Compte-rendu

Marche commentée Samedi 5 décembre 2015

Cette marche commentée s'inscrit dans le deuxième cycle de concertation autour du projet d'éco-quartier Saint-Vincent-de-Paul. Ce cycle a débuté le 1^{er} décembre 2015 par une réunion publique d'information, et se poursuit en décembre avec deux ateliers participatifs sur les espaces publics et la programmation. Le bilan de ces moments de concertation sera intégré au dossier de création de la zone d'aménagement concerté (ZAC) Saint-Vincent-de-Paul. Ce dossier devra arrêter les grands équilibres programmatiques du projet. C'est donc sur ces questions que se concentre la concertation.

4 Boucle autour du site

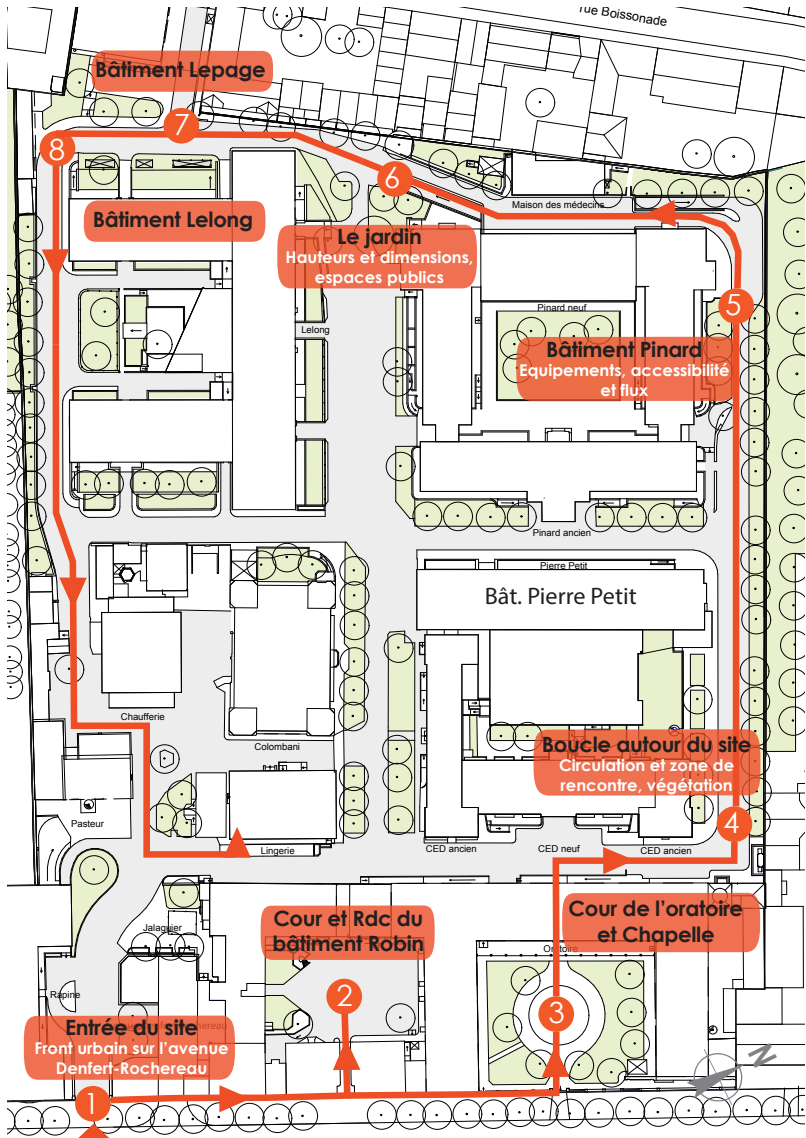
« Avec des îlots en retrait de l'ancienne allée et davantage d'espaces publics les bâtiments seront plus fins et donc plus hauts ? »

« Y aura-t-il un passage piéton vers le boulevard Raspail ? »

Le site est bordé par une allée de tilleuls et par une chaussée bitumée de 6,80m (4,80m de chaussée et 2m de stationnement). Le projet comprend une zone de rencontre avec une chaussée réduite à 4m. L'espace pourra être davantage consacré à la végétation et à d'éventuelles terrasses plutôt qu'à la circulation. L'implantation des nouveaux îlots sera en retrait par rapport au bâtiment

Petit existant. Les hauteurs ont été calculées dans le cadre du PLU, et l'ensoleillement des espaces publics sera favorisé au maximum.
